Príloha č. 2 - d. výst k dodatku  
č. 4 ke ŠOD m.č. 2029/2210

## REKONSTRUKCE ČTYŘ ÚSEKŮ TT LIBEREC - JABLONEC N.N.

Změnový list číslo: **ZL021\_U4**

Název části stavby dotčené změnou: **SO 352 - VODOVOD LT 250 V UL. U NISY**

# KLADEČSKÉ SCHÉMA – SKUTEČNÉ PROVEDENÍ

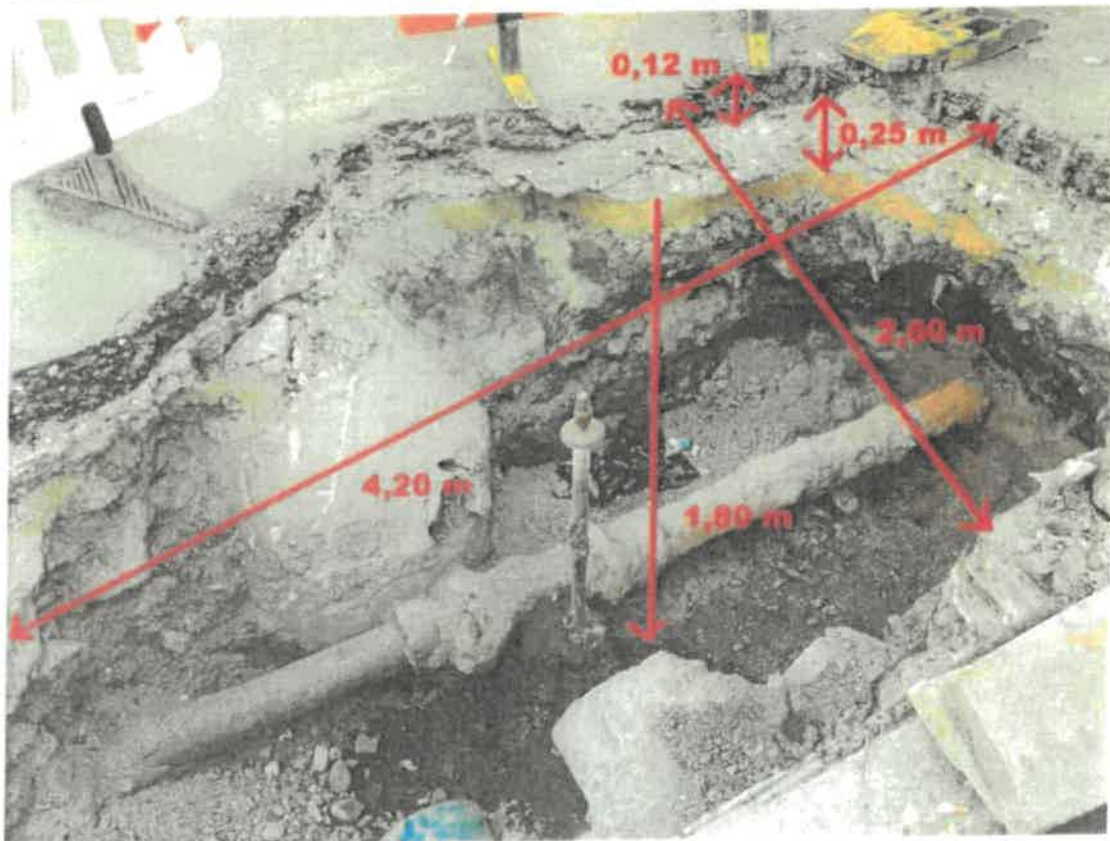
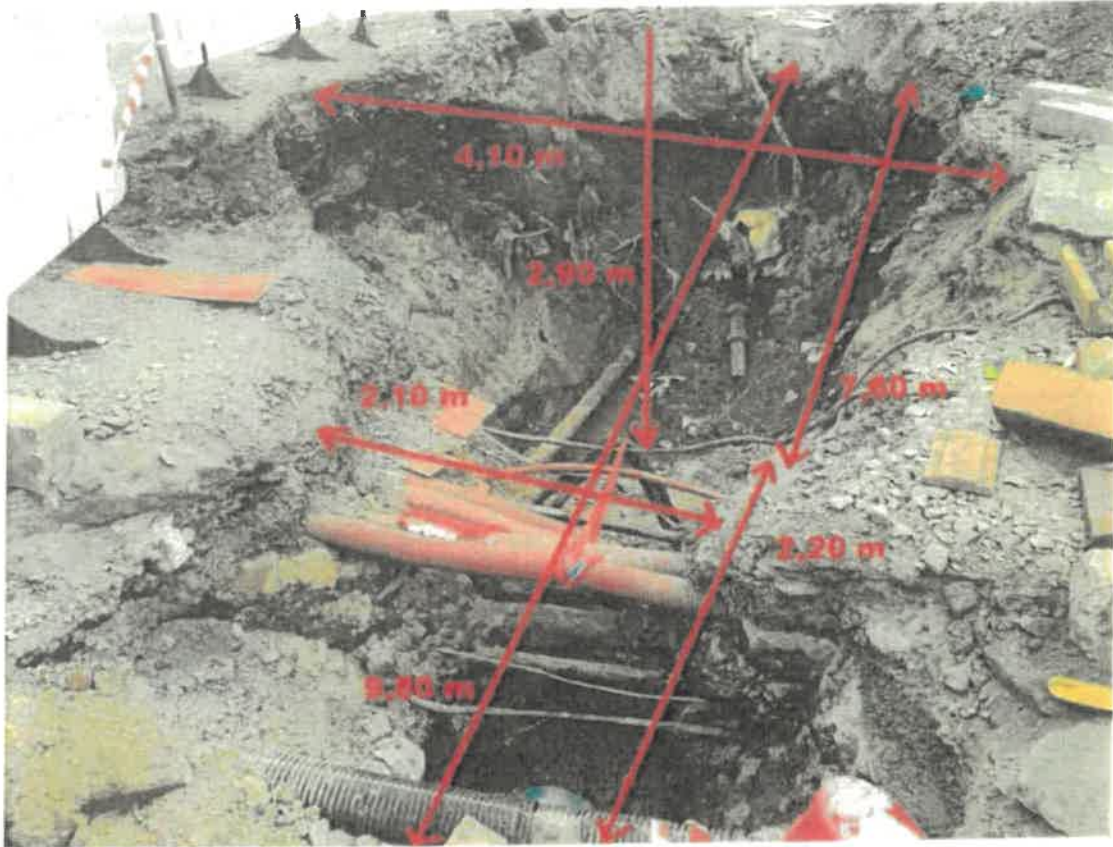
Při místním šetření za účasti správce vodovodu SČVK a zhotovitele bylo konstatováno, že stávající vodovod je směrově i výškově v jiné poloze, než bylo předpokládáno při zpracování projektové dokumentace. Dále bylo správcem vodovodu SČVAK upřesněno, že vodovod je v tlakové třídě PN 16, Projektová dokumentace předpokládala tlakovou třídu PN 10.

Vyšší tlaková třída i jiná poloha stávajícího potrubí si vyžaduje změnu materiálu pro stavbu nového vodovodu. Vodovod nelze realizovat za použití materiálu uvedeného v projektové dokumentaci SO 349.

Upravený soupis materiálu a nové kladečské schéma jsou přílohou tohoto zápisu.

# KLADĚČSKÉ SCHÉMA – SKUTEČNÉ PROVEDENÍ

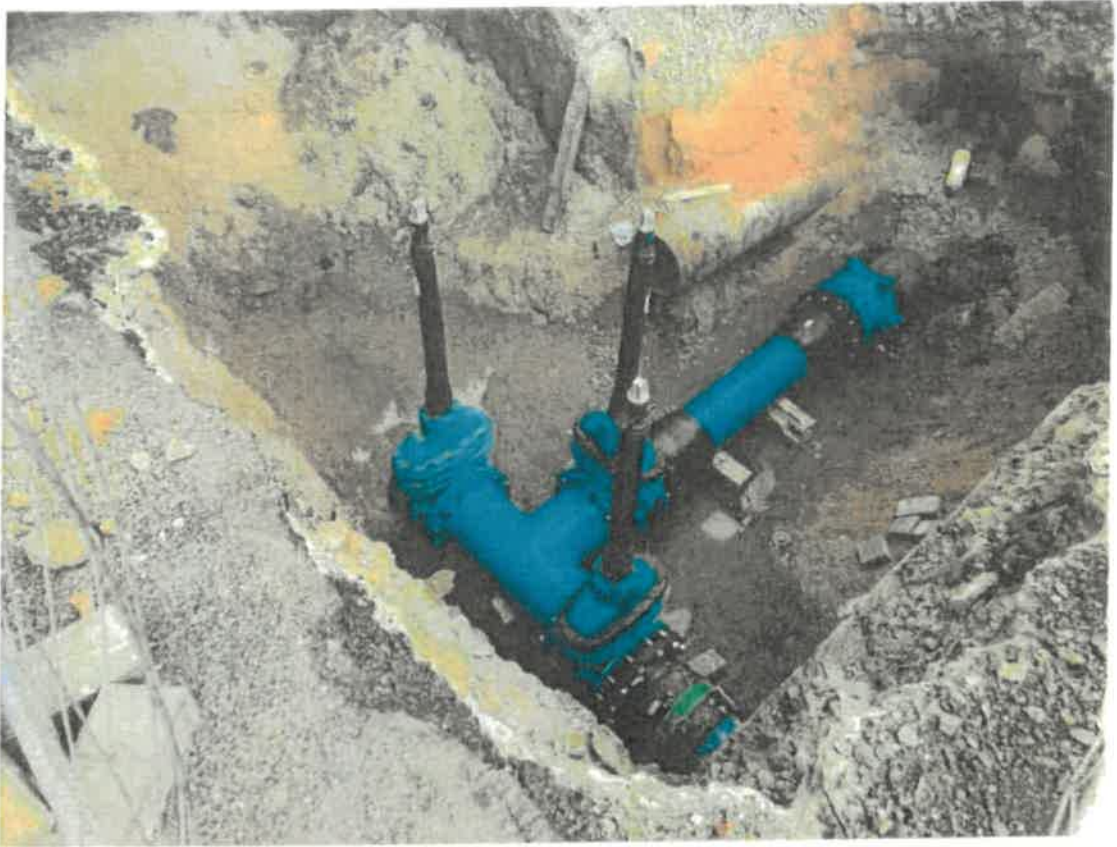
- Při místním šetření za účasti správce vodovodu bylo zjištěno, že stávající vodovody DN 100 i DN 250 jsou položeny směrově i výškově v jiné poloze, než bylo předpokládáno při zpracovávání projektové dokumentace. Vzhledem k jiné poloze a odlišnému než předpokládanému technickému stavu stávajících vodovodů nebylo možné provést kompletní výměnu během jednodenní uzávěry vody, práce by vyžadovaly minimálně třídní odstávku. Takto dlouhá uzávěra byla však pro správce vodovodu nepřijatelná, proto bylo rozhodnuto o provedení dodatečných úprav vodovodního řadu, které zajistí zásobování místa vodou jinou cestou a umožní trvalé vyloučení předmětné části vodovodu.
- Dále bylo správcem vodovodu upřesněno, že pro vodovod je nutné použít materiály pro tlakovou třídu PN 16, projektová dokumentace však předpokládala tlakovou třídu PN 10

- Jiná poloha stávajícího potrubí a jeho technický stav, změna tlakové třídy a další vynucené nepředpokládané úpravy si vyžádaly komplexní změnu materiálu pro stavbu nového vodovodu a úpravy jeho provedení.

Jiná poloha stávajícího potrubí, změna tlakové třídy a vyvolané další úpravy vyžadují změnu a navýšení materiálu pro stavbu nového vodovodu. Vodovod nelze realizovat za použití materiálu uvedeného v projektové dokumentaci SO 352.

Upravený soupis materiálu a nové kladečské schéma jsou přílohou tohoto zápisu.

## KLADÉČSKÉ SCHÉMA

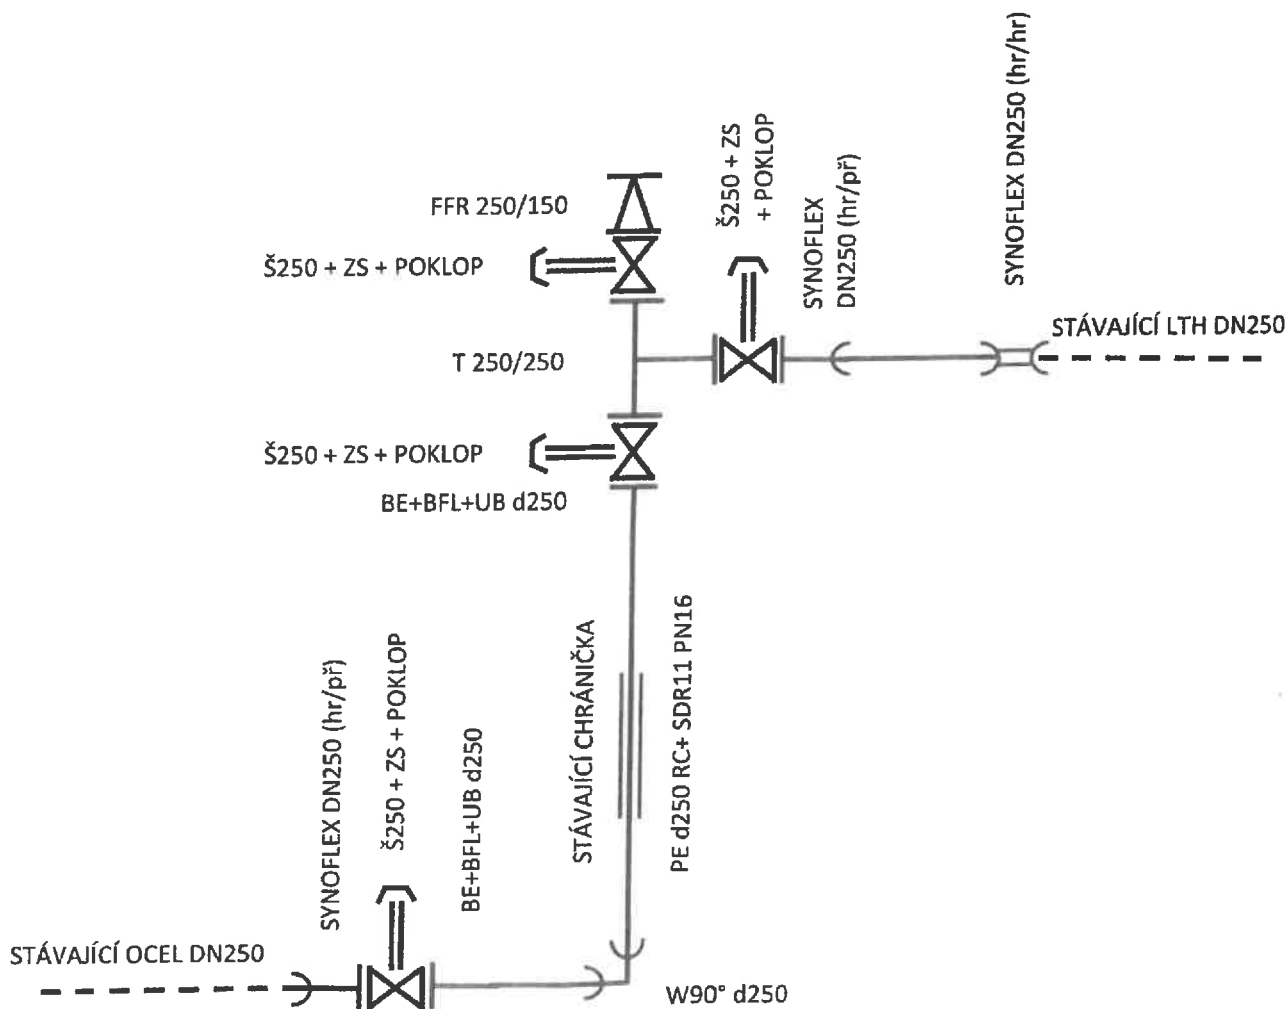
Při místním šetření za účasti provozovatele vodovodu SČS a.s. a zhotovitele bylo konstatováno, že stávající vodovody DN 100 i DN 250 jsou směrově i výškově v jiné poloze, než bylo předpokládáno při zpracovávání projektové dokumentace. Bylo konstatováno, že vzhledem k jiné poloze i technickému stavu stávajících vodovodů není reálné provést kompletní výměnu během jednodenní uzávěry vody. Práce budou vyžadovat minimálně tří denní odstávku. Takto dlouhá uzávěra je pro SČS a.s. nepřijatelná. Proto bylo rozhodnuto o provedení dalších úprav vodovodního řadu, které umožní zásobování vodou jinou cestou a umožní trvalé vyloučení předmětné části vodovodu. Tyto práce provede Severočeská servisní a.s.

Dále bylo provozovatelem vodovodu SČS a.s. upřesněno, že pro vodovod je nutné použít materiály pro tlakovou třídu PN 16, projektová dokumentace předpokládala tlakovou třídu PN 10.

Fotodokumentace

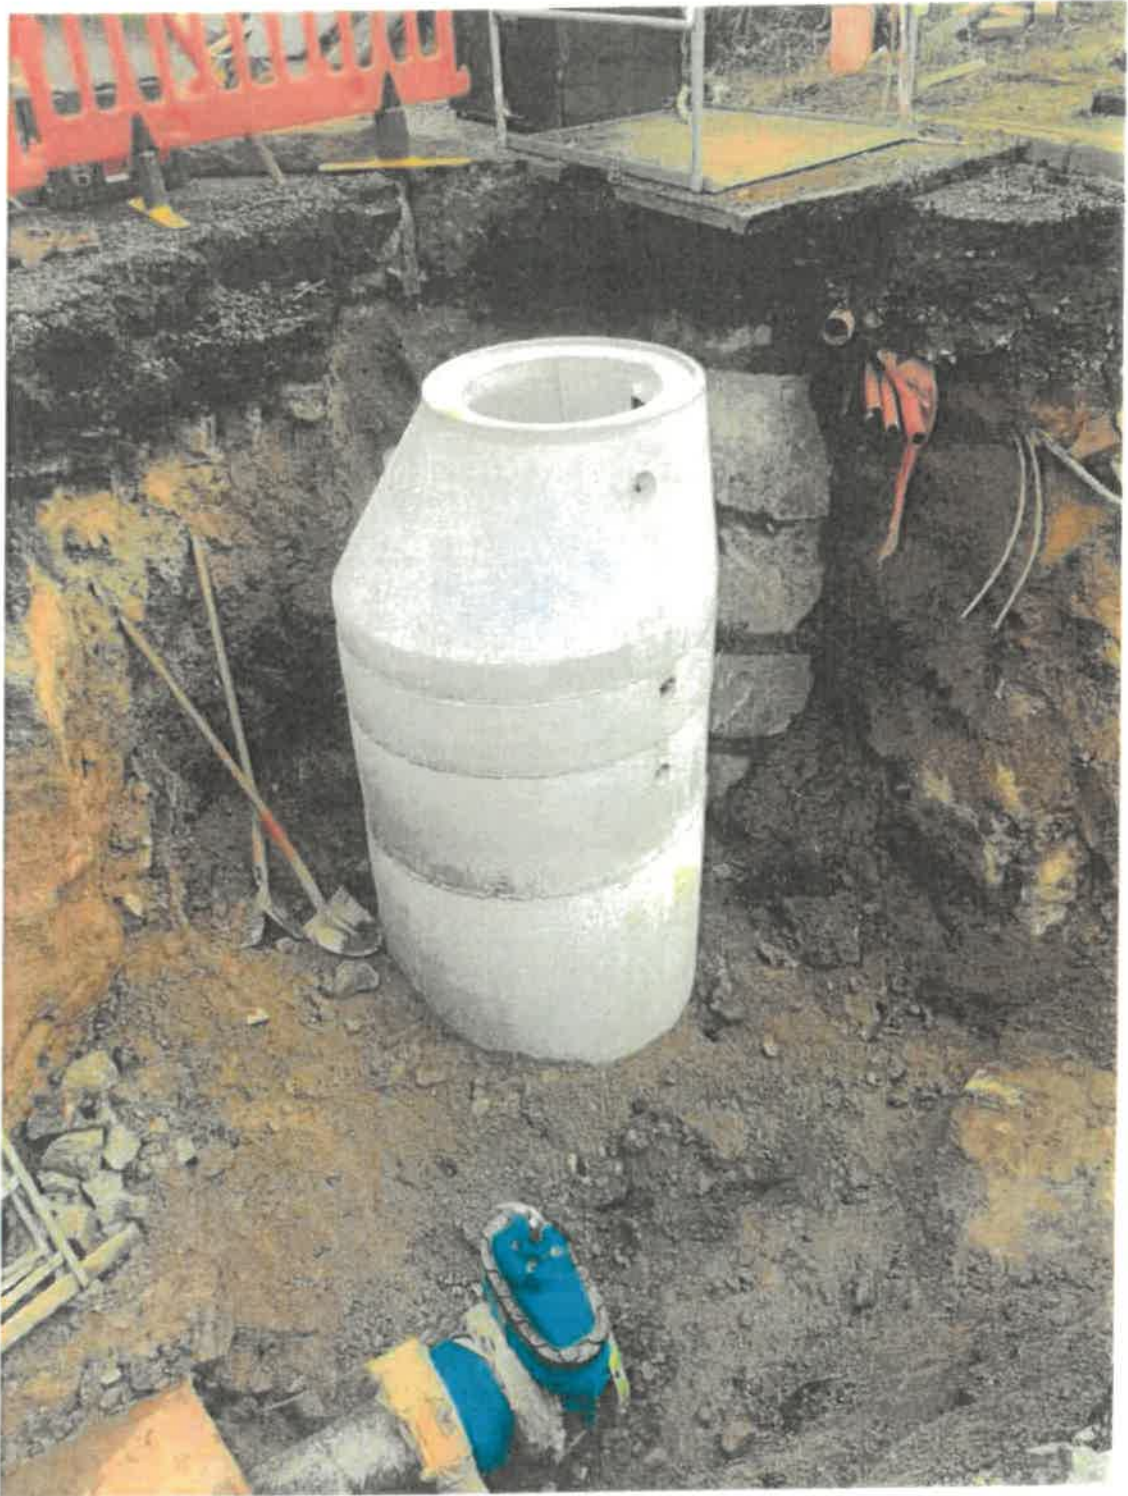
- Během výkopových prací byl nalezen žulový masiv, který zasahoval do projektované trasy kanalizace a bránil umístění šachty Š 2. Pro vybudování kanalizace byla nutná demolice masivu vhodnými metodami. Zároveň bylo přistoupeno k přeprojektování dotčeného úseku kanalizace tak, aby šachtu Š2 nebylo nutné realizovat a kanalizace byla na šachtu Š1 napojena přímo ze šachty Š3. Nově projektovanou trasu bylo nutné umístit do chráničky v místě křížení se zdí v SO 280.
- Při výkopových pracích SO 305 a SO 349 byly obnaženy dvě stávající kanalizační šachty. Jejich technický stav se ukázal jako nevyhovující, takže je nebylo možné je zachovat a využít, jak bylo původně předpokládáno.

- V zájmu minimalizace rozsahu rozbíjení žulového masivu bylo upraveno trasování kanalizace. Větší část horniny bylo kvůli její tvrdosti nutno rozpojit pomocí DARDA klínu, zbytek se podařilo rozbít hydraulickým kladivem. Změna trasování kanalizace dále zapříčinilo nutnost jejího vložení do chráničky v místě křížení se zdí v SO 280.
- Po zjištění stavu stávajících šachet a obstarání potřebných vyjádření správce kanalizace bylo rozhodnuto o jejich demolici a postavení šachet nových.
